R2

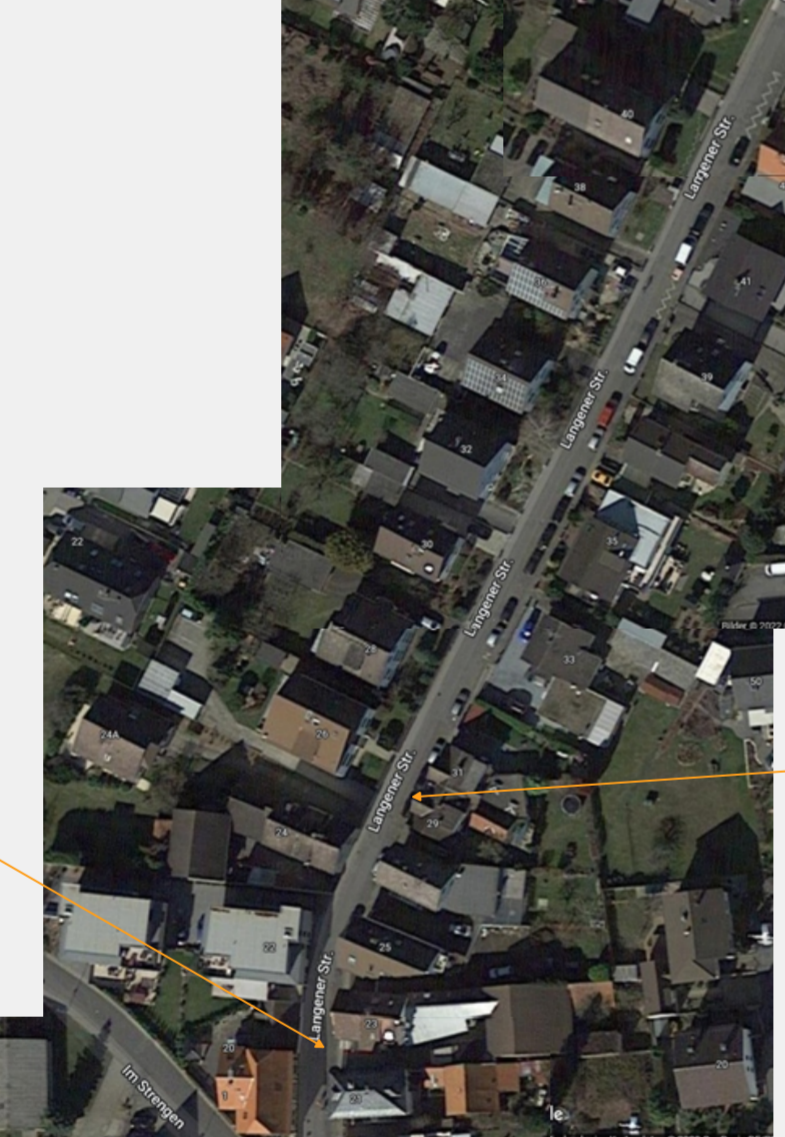
- Ausweichen bei Begegnungsverkehr
 - Bewuchs schränkt Breite ein
 - Konflikte mit dem Fußverkehr
 - Pulkartiges Auftreten bei Schulschluss
 - Poller angefahren (wie?)
 - Engstelle: 2m Breite

- Mittelleitmarkierung verblasst
 - Fahrbahnverschmutzung

R1

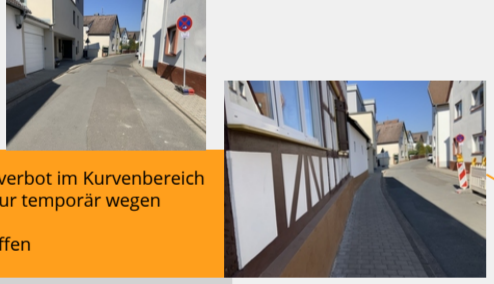
- In Fahrtrichtung Norden: Keine Überleitung auf den gemeinsamen Geh- und Radweg!
 - In Fahrtrichtung Süden: Keine Überleitung auf die Fahrbahn
 - Zu geringe Breite mit 3,40 m (mind. 2,50 bei geringem (!) Aufkommen) Hier aber Schulweg, Begegnungen, Radverbindung => 4,50m

- Mittelleitmarkierung verbletzt zu höheren Geschwindigkeiten - auch im Kurvenbereich
